改善箇所説明図

【改善措置の内容】

改善措置(1)

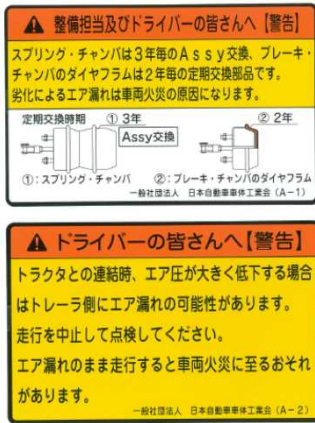
交換期限を超えて使用されたスプリングチャンバ内のダイヤフラムの劣化等により、エア漏れを生じるものがある。そのため、ブレーキ系統のエア圧が低下して駐車ブレーキが作動し、操作バルブがエア供給を停止するが、エア圧回復後もその状態を維持するため、ドライバーが走行前に駐車ブレーキを解除しない場合、ブレーキの引きずりを生じ、そのまま走行を続けるとドラムが過熱して、最悪の場合、火災に至るおそれがある。

- (1) チャンバ類のダイヤフラムの定期交換とエア漏れがある場合の対処方法に関し、パンフレットにより注意喚起するとともに、警告ラベルを車両に貼付ける。
- (2) 全車両、トレーラに装備されている中期ブレーキ規制以前の機能を有する操作バルブを、ブレーキ配管系統のエア圧低下に関与しないものに交換する。

警告ラベル

※トレーラフロント部に追加貼付
